Recueil des avis issus de la consultation auprès des ministères et organismes

Projet : Décret concernant une modification du décret numéro 875-2002 du 8 août 2002 relatif à la délivrance d'un certificat d'autorisation en faveur de 3766063 Canada inc. pour la réalisation du projet d'établissement d'un lieu d'enfouissement sanitaire sur le territoire de Rouyn-Noranda

Numéro de dossier : 3211-23-031

Figure 1. La ligne rouge représente la zone d'inondation de 100 ans fournie par le LET (272,5).

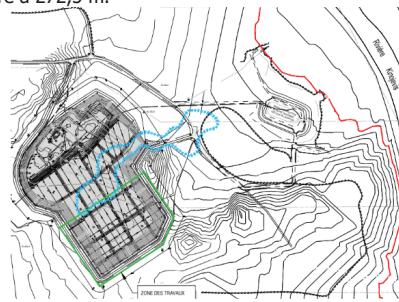
Cette condition concerne la modification du niveau de la cote centennale à proximité du LET. Le décret inscrit actuellement la zone d'inondation de récurrence 100 ans à une élévation de 278 m alors que l'initiateur a démontré que celle-ci était plutôt à 272,5 m pour la rivière Kinjévis. Le ministère est prêt à modifier cette élévation en précisant que tous les aménagements du LET, incluant la zone tampon, doivent être situés à une élévation supérieure à 272,5 m.

Commentaire :

La notion de zones inondables sera revue prochainement par le ministère avec le travail effectué par les bureaux de projet et le programme Info-crue, en ajoutant des zones de mobilité des cours d'eau et des modèles prévisionnels, notamment. En effet, il s'agit d'une des mesures du *Plan de protection du territoire face aux inondations*. En résumé, lorsque le cadre permanent sur les milieux hydriques remplacera le régime transitoire actuel, les limites des ZI seront revues et on ne parlera plus nécessairement de cote 20 ou 100 ans. Le bassin versant de la rivière Kinjévis est visé par cet exercice car il fait partie des bassins prioritaires et, selon les informations transmises lors de rencontres, les nouvelles zones inondables pour la rivière sont dans la planification de 2024- 2025.

Considérant le contexte exprimé ci-dessus, il y aurait lieu de tenir compte du changement à venir dans la manière d'écrire la modification du libellé de la condition 4. Il pourrait par exemple être écrit (...) cote 100 ans, ou l'élévation de 272,5 m ou toute nouvelle délimitation du territoire inondé réalisée par le gouvernement via le *Plan de protection du territoire face aux inondations*.
